Reactie op voorstellen consultatietrajecten Lelystad Airport

Referentienummer CS/PPM/2017/404
Versienummer 2.0
Versiedatum 14 februari 2018

Status Definitief

Figuur 4-1 Geconsulteerd ontwerp Lelystad CTR

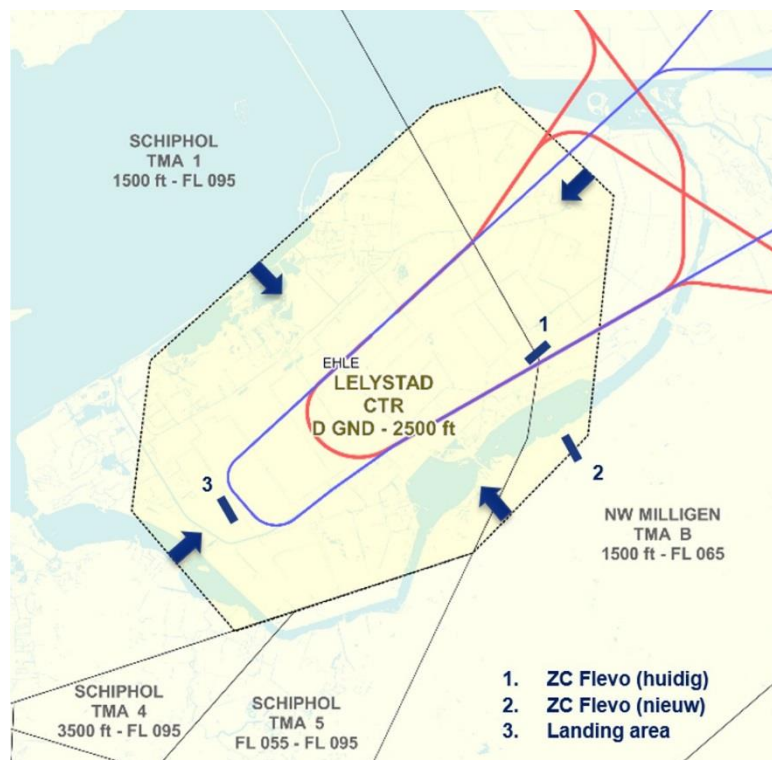
Er zijn diverse voorstellen gedaan door luchtruimgebruikers om het vanuit de toren gecontroleerde luchtruim (CTR) op Lelystad Airport te verkleinen en enkele specifieke activiteiten binnen de CTR toe te staan. LVNL en CLSK zien mogelijkheden om deze voorstellen in belangrijke mate te honoreren. De CTR is aan de hand van de gedane voorstellen verkleind en zal nu drie zeemijl (5,6 km) aan weerszijden vanaf de vliegroutes lopen. Dit is de minimale grootte die nog voldoende veiligheidsmarges bevat. Aan de noord- en zuidzijde ontstaan hierdoor corridors waarlangs de kleine luchtvaart Flevoland kan passeren. Hierdoor ontstaat meer ruimte voor de kleine luchtvaart buiten de Lelystad CTR. De luchtverkeersleiding hoeft geen toestemming te geven voor het vliegverkeer om het betreffende

luchtruim in te vliegen. Daarom is ook geen radiotelefonielicentie benodigd. De kleine luchtvaart kan vrijelijk door dit luchtruim vliegen.

Figuur 4-3 Geconsulteerd ontwerp Lelystad TMA

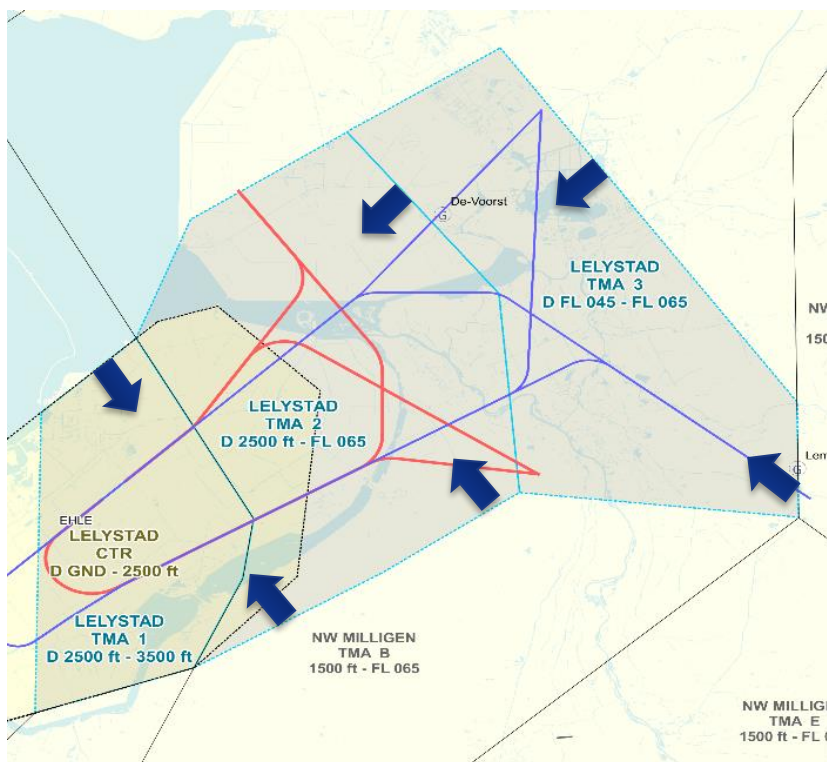
Er zijn diverse voorstellen gedaan door luchtruimgebruikers om de TMA te wijzigen. De TMA is de zone rondom de CTR waarbinnen het naderend en vertrekkend verkeer rondom de luchthaven wordt gecontroleerd. De TMA is in het nieuwe ontwerp aan de hand van de gedane voorstellen aan de noordwestzijde verkleind. Hierdoor komt meer luchtruim beschikbaar waar de kleine luchtvaart zonder toestemming te vragen aan de luchtverkeersleiding, gebruik van kan maken. Het lateraal verkleinen van de TMA op andere locaties is niet mogelijk, voornamelijk omdat voldoende ruimte nodig is om vliegtuigen op veilige afstand van elkaar te laten passeren. Figuur 4-4 toont het ontwerp van de routes binnen de TMA.

Figuur 4-5 Geconsulteerd ontwerp van wachtgebieden

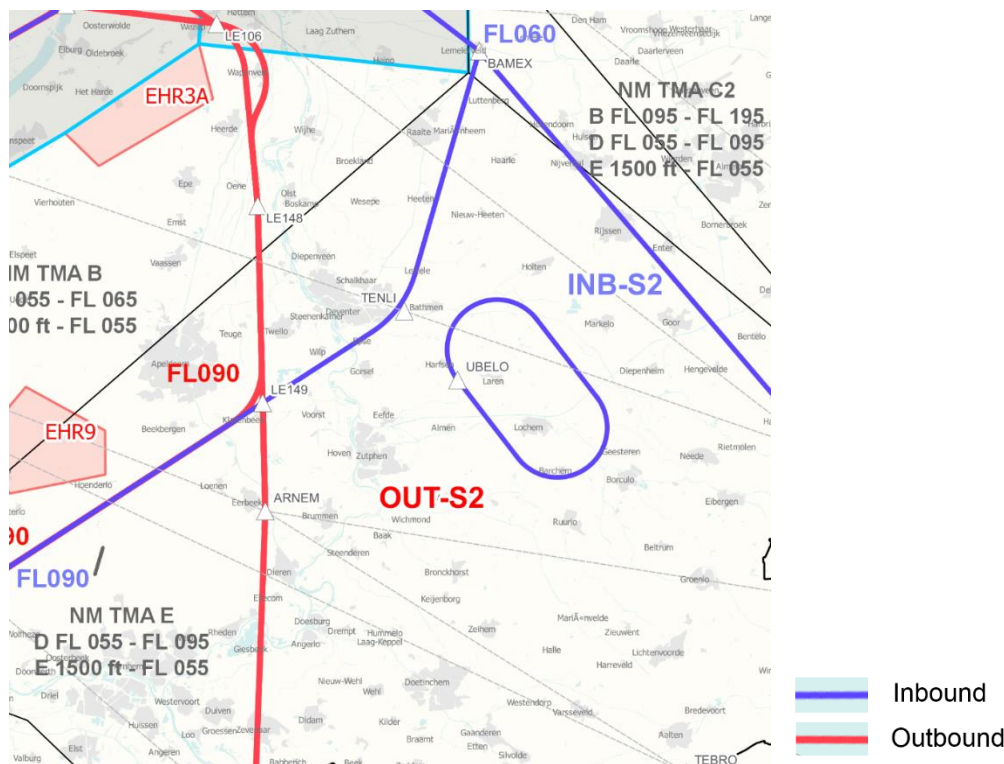
Over de hoogtes en locaties van de wachtgebieden zijn veel zorgen geuit door zowel luchtruimgebruikers als omwonenden. Luchtruimgebruikers hebben voorgesteld beide

wachtgebieden bij de IAF Noord (Steenwijkerland) en IAF Zuid (Lemelerveld) te vervangen door een enkel wachtgebied boven het vliegveld Lelystad, in lijn met de situatie bij de luchthaven Eindhoven, zodat het luchtruim in de omgeving van IAF Noord en IAF Zuid niet beperkt wordt voor zweefvliegen. Daarbij wordt voorgesteld een nieuw wachtgebied voor twee vliegtuigen boven vliegveld Lelystad te realiseren, onder wachtgebied ARTIP van Schiphol. Onderstaande figuur toont het geconsulteerde ontwerp voor de wachtgebieden en geeft schematisch het voorstel weer voor het verplaatsen van de wachtgebieden naar ARTIP.

Er is er een alternatieve oplossing gevonden die voldoet aan de uitgangspunten, en tegemoet komt aan zorgen van de omgeving. Dit houdt in het verplaatsen van wachtgebieden bij Steenwijk en Lemelerveld door één andere - hoger gelegen - locatie boven de noordelijke Achterhoek (in NM TMA E). Gelet op de ervaringen bij Eindhoven wordt verwacht dat het wachtgebied ongeveer 1 keer per kwartaal wordt gebruikt. Deze oplossing beperkt de overlast voor omwonenden doordat dit wachtgebied op FL090 gerealiseerd wordt in plaats van FL060 (of te wel op 2.700 meter in plaats van 1.800 meter), en wordt mogelijke overlast bij Steenwijkerland, Weerribben en Lemelerveld gereduceerd. Hiermee wordt tegemoet gekomen aan wensen van zowel bewoners als luchtruimgebruikers. Figuur 4-6 toont het ontwerp van het nieuwe wachtgebied.

Figuur 4-6 Nieuw ontwerp voor wachtgebied

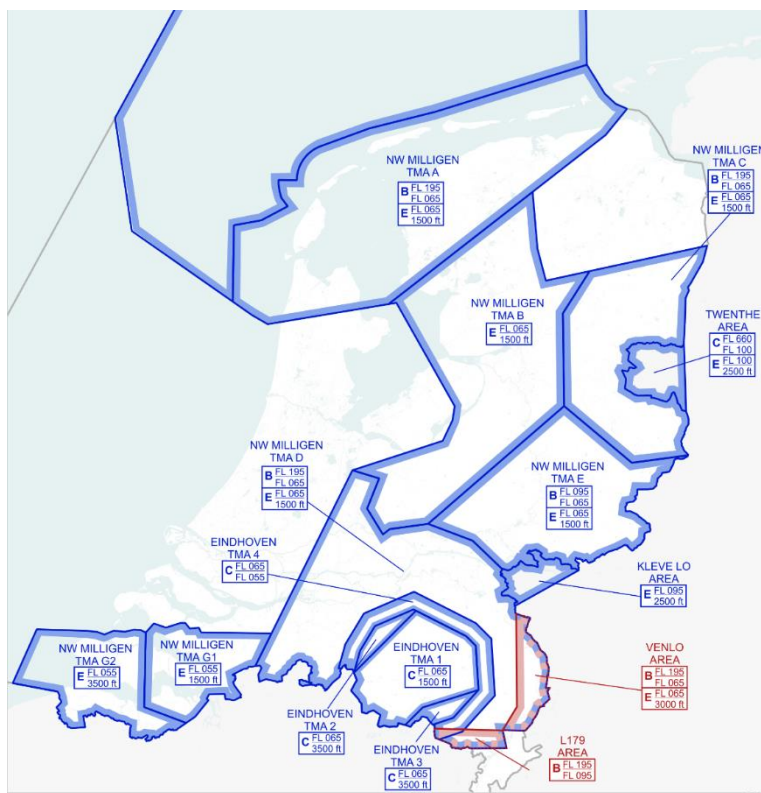
Verder is de suggestie gedaan door luchtruimgebruikers en de bewonersdelegatie om de ondergrens van wachtgebied ARTIP voor inkomend verkeer richting Schiphol met 1.000 voet (circa 300 meter) te verhogen naar FL080. Dit voorstel is tevens geïdentificeerd in de second opinion van Helios als mogelijke oplossing om negatieve effecten op de luchtruimgebruikers op Teuge en ter hoogte van Lemelerveld te verkleinen.

Uitgangspunt voor het ontwerp is dat het Schipholverkeer niet negatief beïnvloed wordt. Dit is vertaald naar een gelijkblijvend ACC-werkgebied, en dus ongewijzigde CTA East. Het verhogen van ARTIP impliceert een aanpassing van ACC-werkgebied. Dit betekent minder capaciteit voor het wachtgebied en dus een beperking van de capaciteit bij versturende omstandigheden. Opgemerkt wordt dat het aanvliegen van ARTIP op de bestaande FL070 is verweven in een veelvoud aan vliegprocedures en werkwijzen. Daarmee heeft het verhogen van ARTIP verstrekkende gevolgen voor de complete afhandeling van het verkeer naar Schiphol, en kan dus niet los van andere wijzigingen worden doorgevoerd. In het ontwerp van de aansluitroutes voor Lelystad Airport kan het voorstel daarom niet meegenomen worden. Voor de langere termijn wordt door LVNL en CLSK deze optie herkend als mogelijke oplossingsrichting voor de herziening van het luchtruim, zoals in de reactie op de second opinion van Helios is toegelicht (zie hoofdstuk 3.4).

Figuur 4-8 Geconsulteerd ontwerp sector 1 bij zuidwestelijk baangebruik

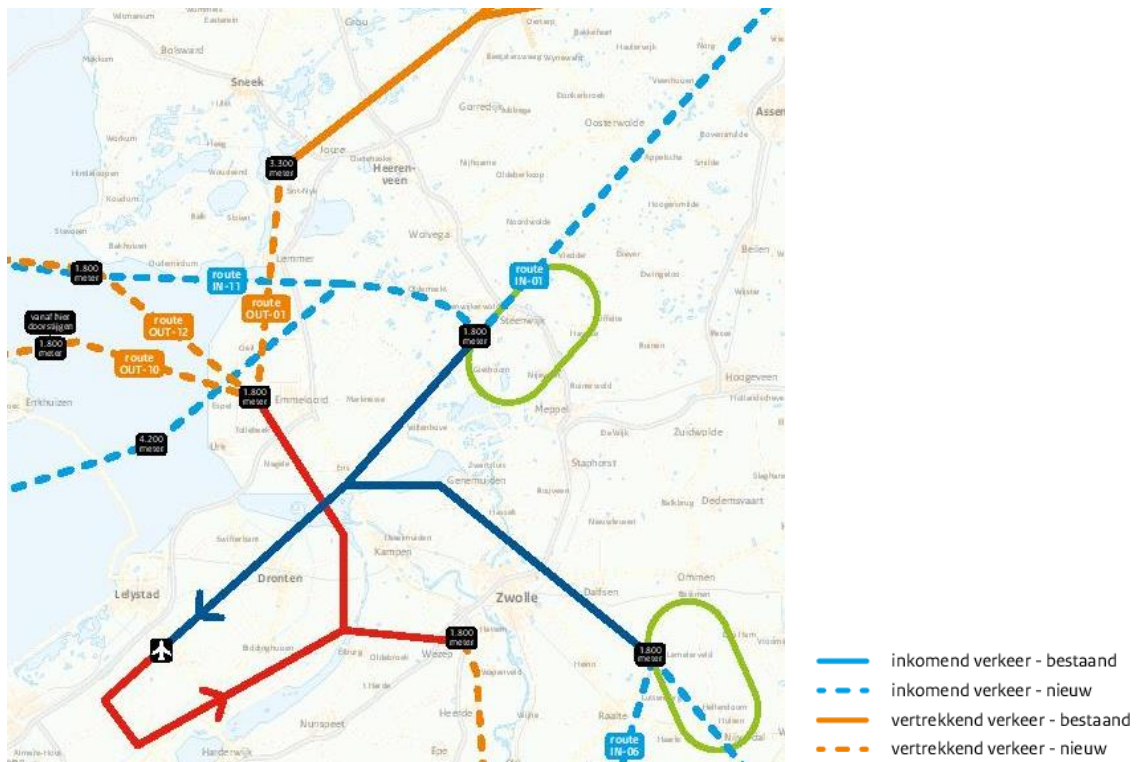
Zowel de bewonersdelegatie als de provincie Friesland hebben diverse voorstellen gedaan om de route van Lelystad Airport vanuit en naar het noorden aan te passen. Dit heeft met name betrekking op het toepassen van glijvluchtnaderingen, het ontzien van Lemmer, en natuurgebied de Weerribben. Zie Figuur 2-1 (pagina 5) voor een illustratie van de vijf luchtruimsectoren in Nederland.

In de internetconsultatie en door de bewonersdelegatie is het voorstel gedaan om de noordelijke vertrekkroute om Lemmer heen te leggen (zie Figuur 4-8). Dit is mogelijk en het ontwerp is hierop aangepast. Dit heeft naar verwachting een positief effect op de hinder. In dit gebied gelden geen formele hoogterestricties, wat betekent dat verkeer onbeperkt door kan klimmen mits de verkeerssituatie dit toelaat. Figuur 4-9 toont het nieuwe ontwerp van de aansluitroutes van en naar sector 1.

De nadering vanuit sector 1 zal in de praktijk in glijvlucht worden uitgevoerd mits dit niet leidt tot interferentie met Schiphol verkeer. Het volledig ontwerpen van de route als CDA naar Lelystad is echter niet mogelijk, omdat een vlucht die een CDA uitvoert in zijn dalprofiel rekening houdt met een ononderbroken, onverstoorde daling. Dit vereist dat het gebied vanaf de hoogte waarop de daling wordt ingezet vanuit sector 1 tot de hoogte van de IAF (Steenwijkerland), het punt waar vliegtuigen het luchtruim rondom Lelystad binnen vliegen, vrij is van ander verkeer. Dit is in het geval van de route naar IAF Noord een dusdanig groot gebied waar veel Schiphol verkeer vliegt dat deze onverstoorde nadering niet kan worden gegarandeerd en dus interferentie met Schiphol verkeer kan optreden.

Het verhogen van de IAF Noord zelf is niet mogelijk omdat dit negatieve effecten heeft op de capaciteit voor Schiphol.

Figuur 4-10 Geconsulteerd ontwerp sector 2 bij zuidwestelijk baangebruik

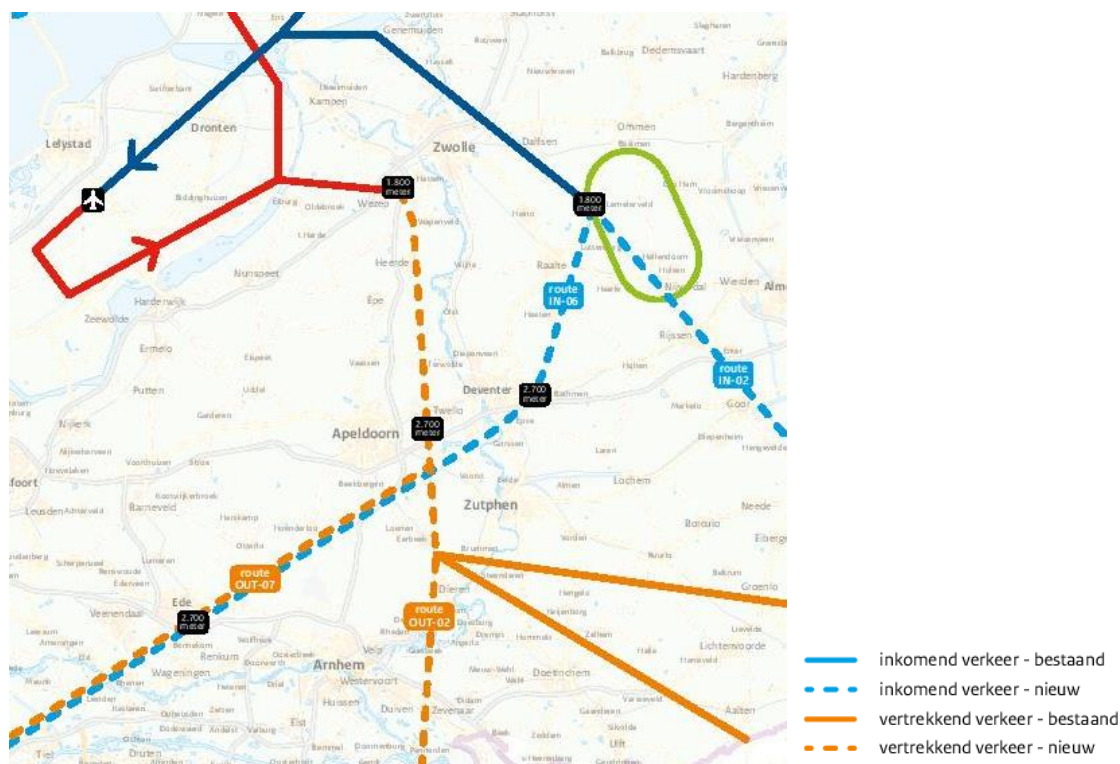
Voor het verkeer vanuit sector 2 (oosten) stellen de bewonersdelegatie en de provincie Overijssel – net als voor sector 1 - voor om de naderingsroute met een glijvlucht (CDA) uit te voeren. Daarnaast adviseert de bewonersdelegatie om het inkomend verkeer te laten kruisen boven het uitgaande verkeer, zodat het verkeer boven Zwolle hoger vliegt.

Verkeer vanuit sector 2 zal in de praktijk vanaf RKN (grens met Duitsland) een glijvlucht maken tot Zwolle. Dit verkeer zal hoger vliegen over IAF Zuid nabij Lemelerveld dan in het geconsulteerde ontwerp. Omdat bij bepaalde weerscondities (zoals flinke meewind) het kan voorkomen dat een vliegtuig boven FL060 uitkomt bij IAF Zuid, is de afspraak gemaakt dat er bij IAF Zuid gevlogen wordt op een hoogte van FL060 of hoger. Daarmee wordt invulling gegeven aan de wens van de bewonersdelegatie en de provincie Overijssel.

Vanaf Zwolle wordt in de praktijk een glijvlucht gemaakt naar de baan bij zuidwestelijk baangebruik. Dit is niet geheel mogelijk bij noordoostelijk baangebruik, aangezien er dan deels horizontaal moet worden gevlogen boven Flevoland, onder de Schiphol TMA.

Figuur 4-11 Ontwerp aansluitroutes van en naar sector 2

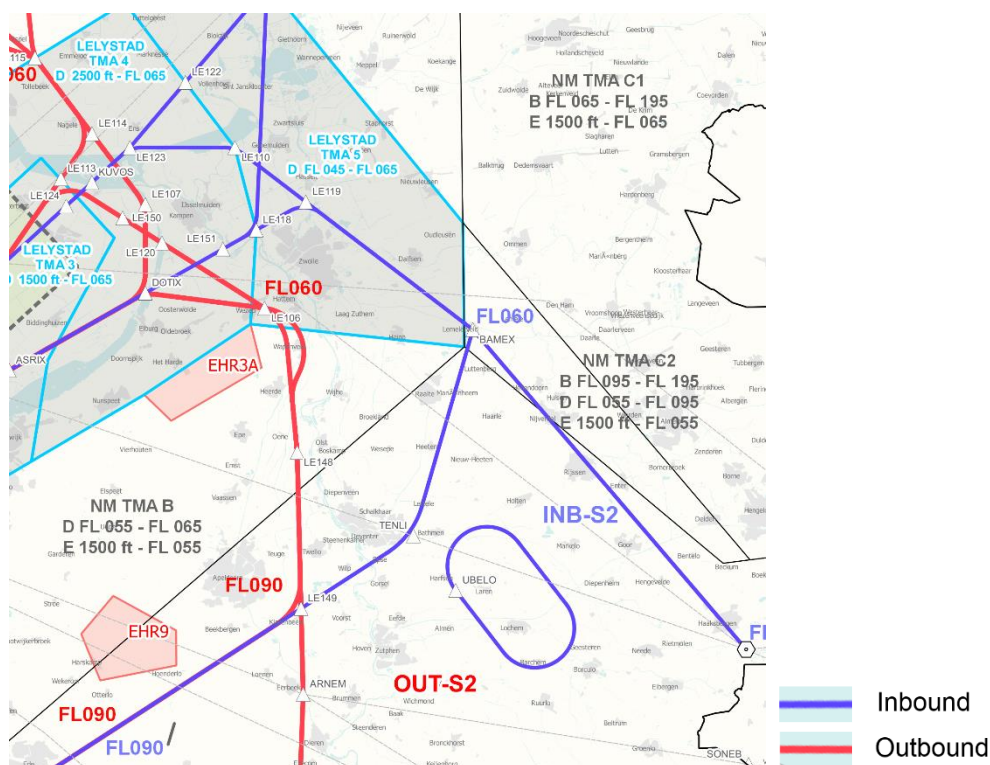
Voor de vertrekroutes naar sector 2 zijn zowel door de bewonersdelegatie als tijdens de internetconsultatie voorstellen gedaan om enkele woonkernen te ontzien. LVNL/CLSK heeft voor twee specifieke verzoeken oplossingen uitgewerkt. Ten eerste is in het definitieve ontwerp de route oostelijk van Heerde en ten tweede ook oostelijk om Oene gelegd, om geluidhinder in beide dorpen zo veel mogelijk te beperken (Figuur 4-11).

De locatie van het eindpunt van de vaste vertrekroute pal na Wezep is onderdeel van de aan de Alderstafel bestuurlijk overeengekomen routeset B+. Aan de Alderstafel is bestuurlijk afgesproken dat vliegtuigen minimaal op 1.800 meter het “oude land” bereiken. Gelet op de complexiteit van het luchtruim boven Wezep en de verwevenheid met de routeset B+ is een wijziging in deze route niet in het lopende validatieproces mee te nemen. Er is wel ruimte om samen met de betrokken gemeenten en provincie te verkennen op welke wijze – en met welk tijdsad – een optimalisatie van de ligging en het gebruik van de route boven Wezep binnen de uitgangspunten van B+ mogelijk is. De ontwerpvrage die hier voorligt leent zich om te komen tot lokale optimalisatie gebruikmakend van de experimenteerruimte, zoals deze in de Aldersafspraken is voorzien.

Figuur 4-13 Nieuw ontwerp aansluitroutes van en naar sector 3

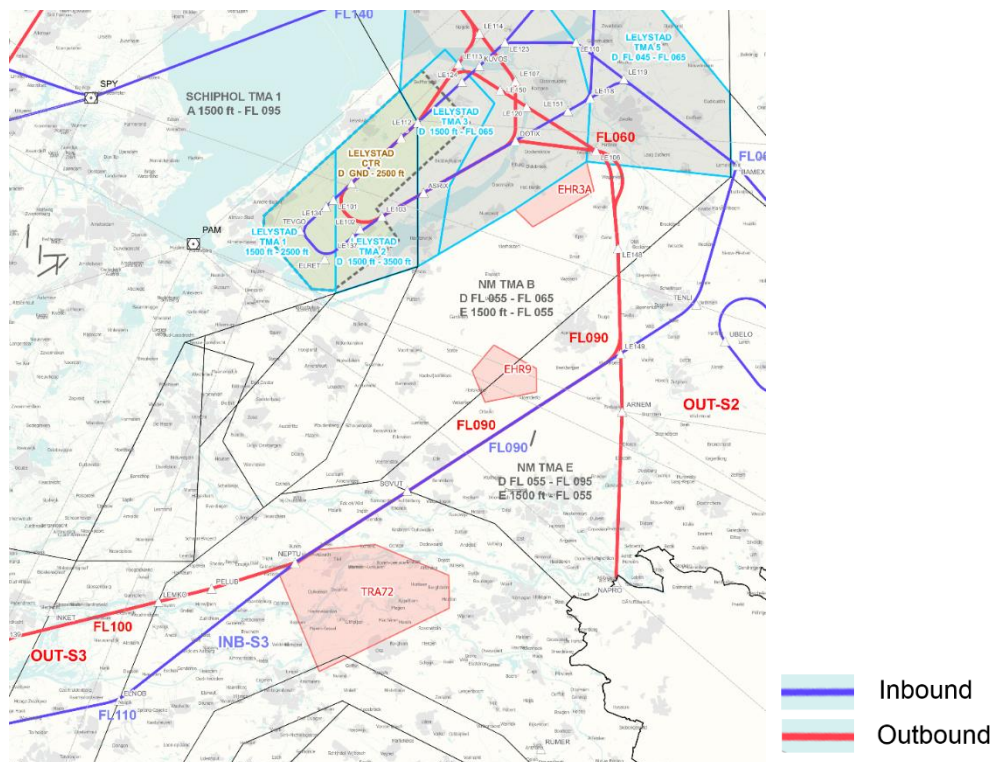
Naar aanleiding van een Bestuurlijk Overleg in december 2017 met diverse provincies is gevraagd om specifiek voor de routes over Wezep en Ede een uiterste inspanning te doen om de overlast tot een minimum te beperken. Ter hoogte van Ede is een alternatieve route mogelijk, die weliswaar ten koste gaat van de flight efficiency, die minder over bebouwd gebied loopt. De alternatieve route loopt dan niet over Ede. Wethouders in de betreffende regio zijn geïnformeerd over dit alternatief. Uit de validatie van de routes moet blijken of dit alternatief ook operationeel werkbaar is.

De bewonersdelegatie heeft de suggestie gedaan af te zien van de aansluitroutes op sector 3 (van en naar het zuiden van Nederland) en in plaats daarvan gebruik te maken van de in- en uitvliegroten van en naar sector 2 of sector 4. Eén van de uitgangspunten voor het ontwerp is dat de luchthaven ontsloten wordt vanuit alle richtingen/sectoren, omdat extra omvliegen zeer ongewenst is voor luchtvaartmaatschappijen en tot additionele geluidhinder leidt op andere

Provincie Gelderland heeft gevraagd een eerdere routewijziging terug te draaien, waarbij inkomend verkeer ten zuiden en oosten van Arnhem vliegt (deze route was conditioneel). Het teruggedraaien van deze routewijziging is niet mogelijk vanwege militaire oefengebieden en de beperkt beschikbare capaciteit van het militaire luchtruim rond Eindhoven.

locaties. Daarnaast leidt het opheffen van deze route naar sector 2 of sector 4, tot meer hinder in deze sectoren. Ook hebben de routes van en naar sector 4 en 5 een beperkte capaciteit. Het toevoegen van de verkeersvolumes van sector 3 leidt tot extra interferentie met het Schipholverkeer en dus daling van de capaciteit voor Schiphol. Het voorstel is daarom niet haalbaar.

Figuur 4-14 Geconsulteerd ontwerp sector 4 en 5

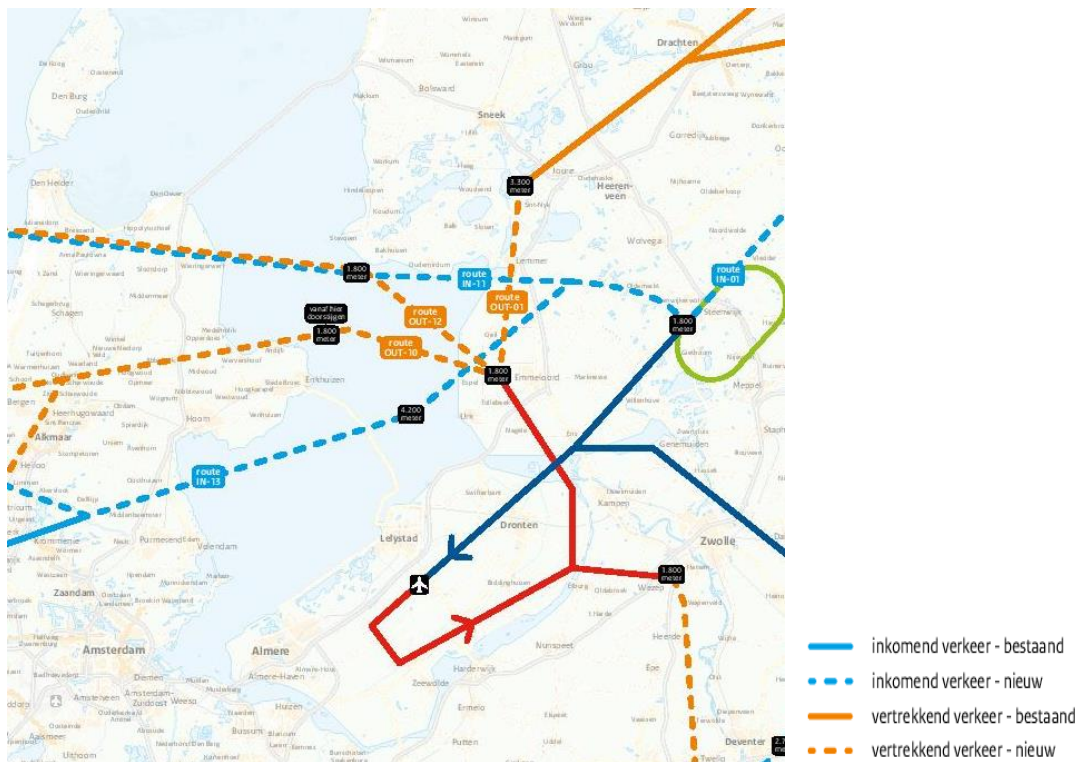
Er zijn diverse voorstellen gedaan voor het wijzigen van de routes naar het westen en zuidwesten. Provincie Friesland en de bewonersdelegatie hebben het voorstel gedaan om IN-11 en OUT-12 te laten vervallen en daarvoor in de plaats IN-13 en OUT-10 te gebruiken van en naar het westen en zuidwesten (sector 4 en 5), zodat met name Friesland wordt ontzien. Via de internetconsultatie is gevraagd OUT-10 en OUT-12 te verplaatsen naar de Noordzee (zie onderstaande figuur). Onderstaand de voorstellen nader toegelicht en voorzien van een reactie.

De Friese overheden hebben daarnaast gevraagd om verdere routeoptimalisaties zodat de routes van en naar sector 4 en 5 niet over Friesland gaan, ook rekening houdend met een nauwkeurigheidsmarge van 1,5 kilometer. Bij het verplaatsen van de route in zuidelijke richting komt deze in de buffer van het verkeersleidingsgebied Schiphol te liggen (Schiphol TMA). Conform internationale standaarden moet het verkeer tenminste 2,5 nautische mijlen vrij zijn van naburig luchtruim (dit is exclusief de navigatienauwkeurigheid van het vliegtuig van 1 nautische mijl). Dit verzoek kan daarom niet ingewilligd worden. Het verleggen van IN-13 ten zuiden van Espel is niet mogelijk, omdat dit òf interfereert met inbound Schipholverkeer, òf de bocht niet haalbaar wordt bij IAF Noord.

In principe gaat al het landend verkeer naar Lelystad om de Schiphol TMA heen, tenzij militaire oefengebieden op de Waddenzee en Noordzee actief zijn. Vanwege de ligging van de militaire gebieden, is het niet mogelijk één route te realiseren die altijd beschikbaar is, én om de Schiphol TMA heen ligt. Daarom zijn twee routes voor landend verkeer ontworpen vanuit sector 4 en 5, waarbij primair om de TMA heen gevlogen wordt, tenzij de militaire gebieden actief zijn. Het laten vervallen van IN-11 en in de plaats daarvan IN-13 als hoofdroute toepassen, zoals voorgesteld door de provincie Friesland en de bewonersdelegatie, is waarschijnlijk niet mogelijk omdat teveel verkeer daarmee in sector 1 komt. IN-13 gaat namelijk door sector 1, en IN-11 er onderdoor. Het samenvoegen van beide routes heeft als gevolg dat al het verkeer door sector 1 gaat. Dit is onwenselijk, omdat het verkeer hiermee in ACC werkgebied komt, wat invloed heeft op de capaciteit voor de Schipholverkeersstromen.

De civiele en militaire verkeersleiding zullen het mogelijk samenvoegen van de routes over Noord-Holland nogmaals op haalbaarheid en werklust beoordelen in een simulatie en een bewonersvertegenwoordiging over de resultaten te consulteren.

In het huidige routeconcept is, na veelgehoord commentaar en ingediende voorstellen, de route geoptimaliseerd, zodat de Weerribben grotendeels wordt ontzien. IN-13 bevat nu een grotere bocht richting IAF Noord.
